大間原子力発電所

敷地周辺及び敷地近傍の地質・地質構造 (コメント回答 その11)

(補足説明資料)

2020年11月20日
電源開発株式会社

離水した海岸侵食地形の評価

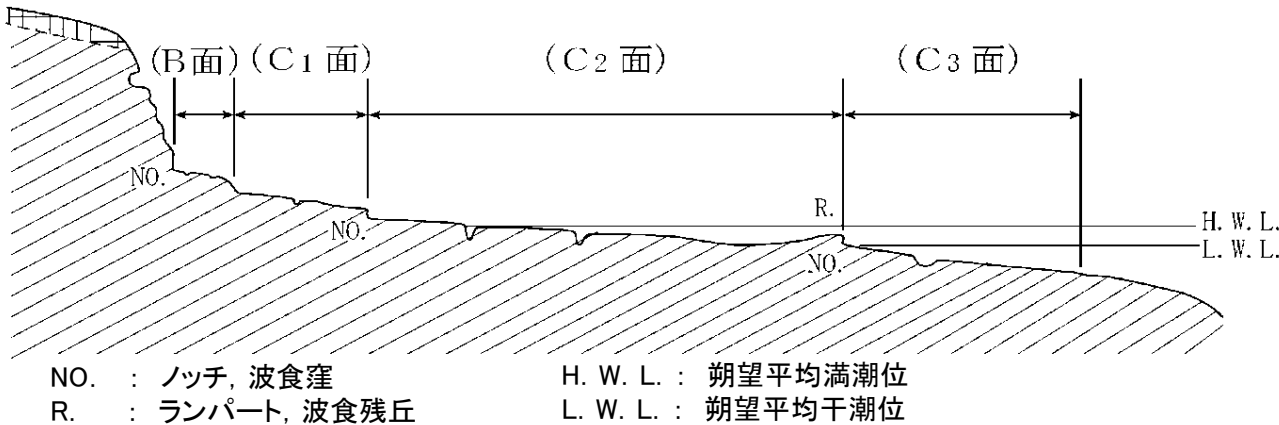
コメントNo.S1-81
(以下, P.40まで)

- 離水した地形面であるB面は、非常に狭く不明瞭な地形面であり、少数が点在し、離れ岩状のものも多い。
- 地形面の現地調査及び侵食地形面判読によれば、B面の分布標高は、下北半島西部全域で2~4m程度と、ほぼ一定である。
- 完新世堆積物の文献調査及び現地調査によれば、下北半島西部の縄文海進期の海水準は、現在よりもおよそ2~3m高い。

- B面の分布域は、下北半島西部全域であり、分布標高が下北半島西部全域でほぼ一定である。
→ 離水の原因は、局所的な隆起によるものではなく、海水準変動により下北半島西部全域で離水したものと評価する。
- B面の分布標高は、縄文海進期の海水準と等しいかやや高く、その地形面は侵食を受けて非常に狭く不明瞭である。
→ 離水の時期は、縄文海進期後の海退時であり、B面は、縄文海進期に形成された侵食地形面が、海退時の侵食を免れて残存した部分と評価する。
